Autorità Idrica Toscana

OGGETTO: [ID 2293] - ART. 19 DEL D.LGS. 152/2006 ED ART. 48 DELLA L.R. 10/2010. VERIFICA DI ASSOGGETTABILITÀ RELATIVO AL PROGETTO PER LA REALIZZAZIONE DI UN IMPIANTO AGRIVOLTAICO DENOMINATO "ORBETELLO 1" CON POTENZA DI PICCO PARI A 15.268,4 KWP E LE RELATIVE OPERE DI CONNESSIONE ALLA RETE ELETTRICA NAZIONALE, SITO NEL COMUNE DI ORBETELLO (GR). PROPONENTE: APOLLO SOLAR 2 S.R.L. CONTRIBUTO ISTRUTTORIO.

FIG.1 – SCHEMA INFRASTRUTTURE IN GESTIONE AL S.I.I.

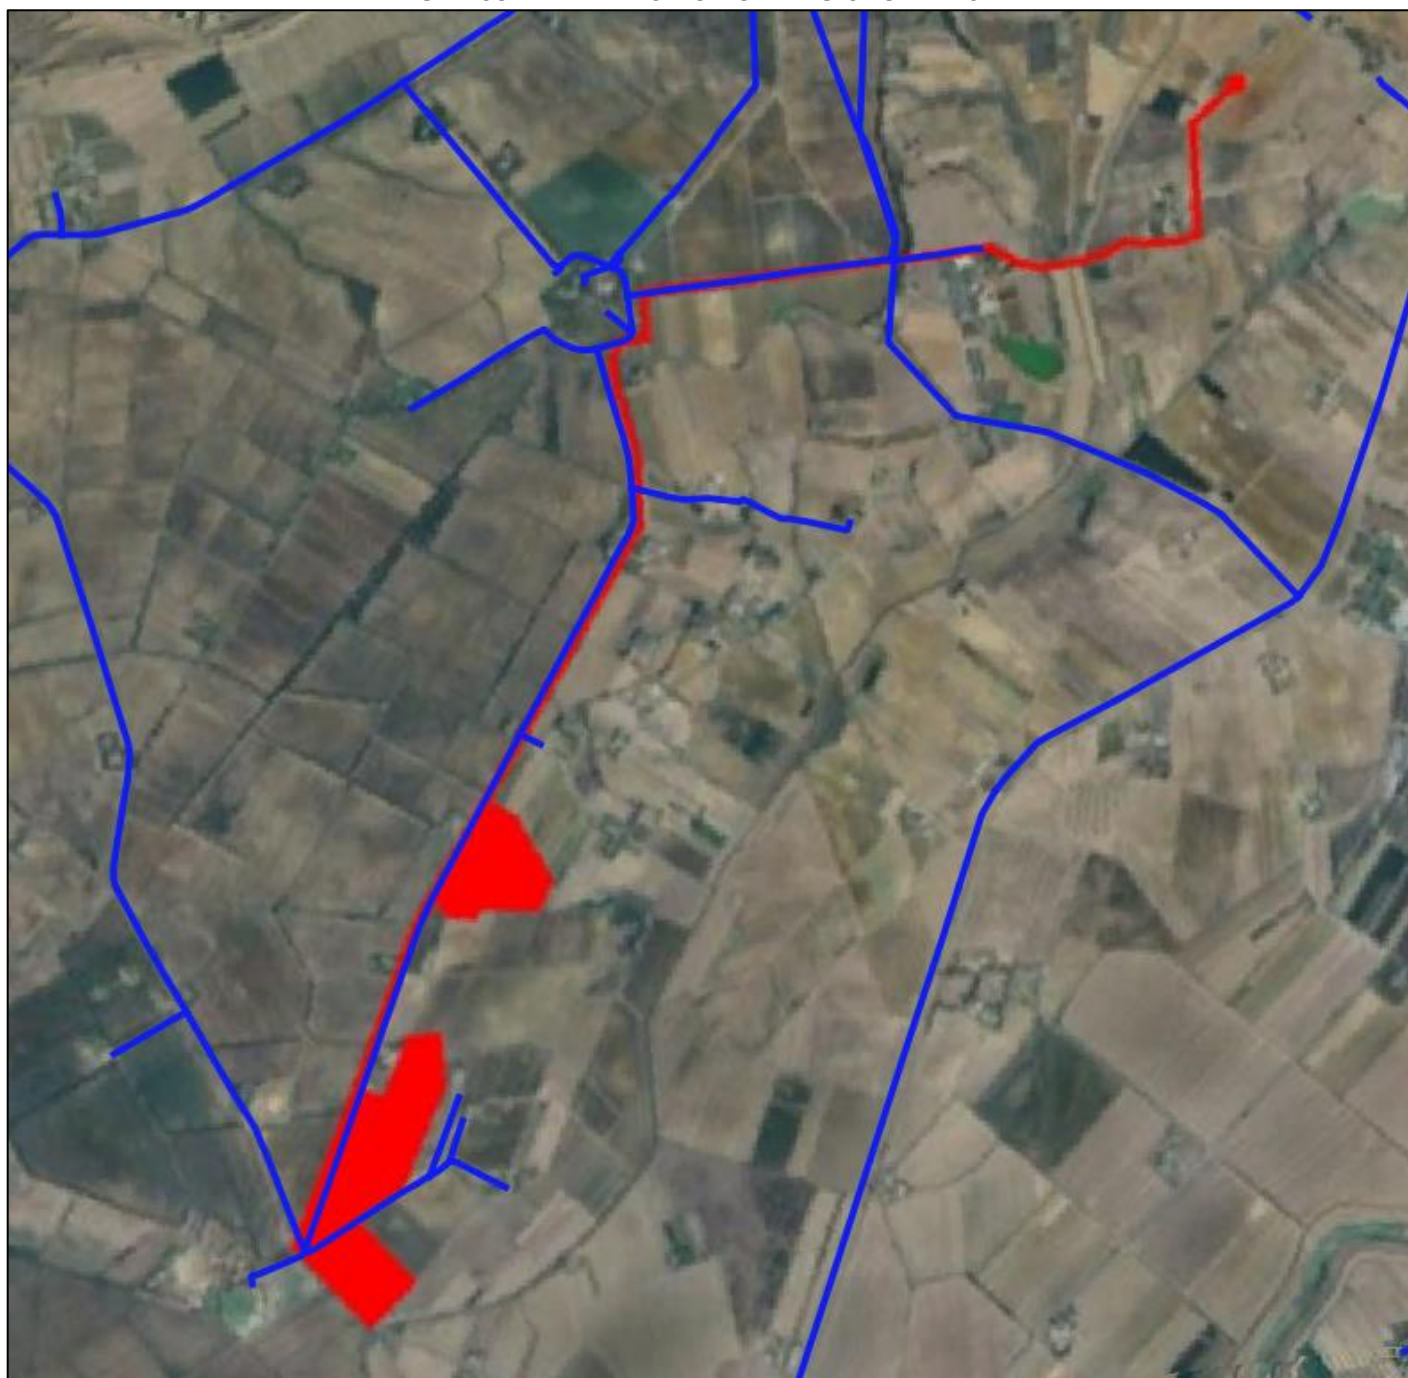
Con riferimento alla nota relativa alla comunicazione di avvio del procedimento e richiesta di contributi istruttori in oggetto, inviata dalla Regione Toscana - Direzione Tutela dell'Ambiente ed Energia - Settore Valutazione Impatto Ambientale con prot. n. 453350/2024 (in atti prot. AIT n. 11626/2024), tenuto conto delle competenze dell'Autorità Idrica Toscana e preso atto delle caratteristiche del progetto in esame, dell'ubicazione degli interventi di progetto e delle fasi di cantiere, descritti negli elaborati costituenti lo "Studio preliminare ambientale" e nei rispettivi elaborati grafici, in relazione a quanto indicato nel "Database Infrastrutture del S.I.I. GeoNetSic", si segala la presenza dell'infrastruttura a rete del pubblico servizio di acquedotto in gestione al Servizio Idrico Integrato (di seguito S.I.I.) lungo il tracciato di progetto del cavidotto interrato e (v. schema Allegato_1) e pertanto si chiede al Proponente di verificarne puntualmente le possibili interferenze con il Gestore del S.I.I., che legge la presente per conoscenza, e dividerne le eventuali necessarie soluzioni risolutive.
